改善箇所説明図

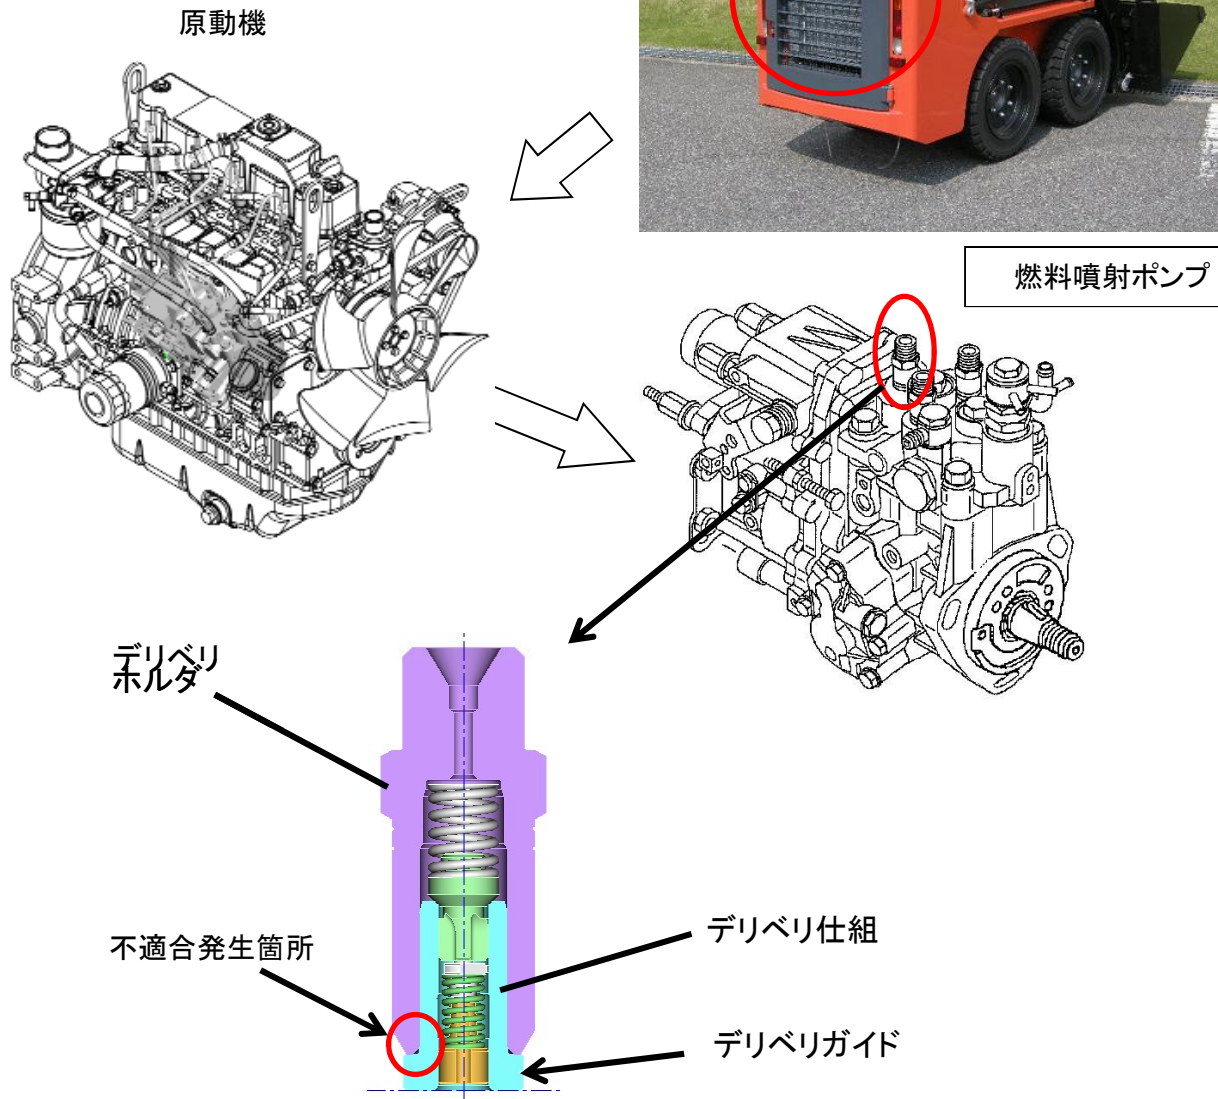
不具合発生箇所

原動機の燃料噴射ポンプにおいて、デリベリホルダ内部のデリベリガイドの熱処理が不適切なため、シール部に初期亀裂が発生しているものがある。そのため、そのままの状態で使用を続けると、当該初期亀裂が進展し燃料漏れが発生するおそれがある。

改善内容

全車両、良品のデリベリガイドを組込んだ燃料噴射ポンプと交換する。

識別

燃料噴射ポンプハイドロリックヘッド取付ボルトに、緑色のペイントを塗布する。
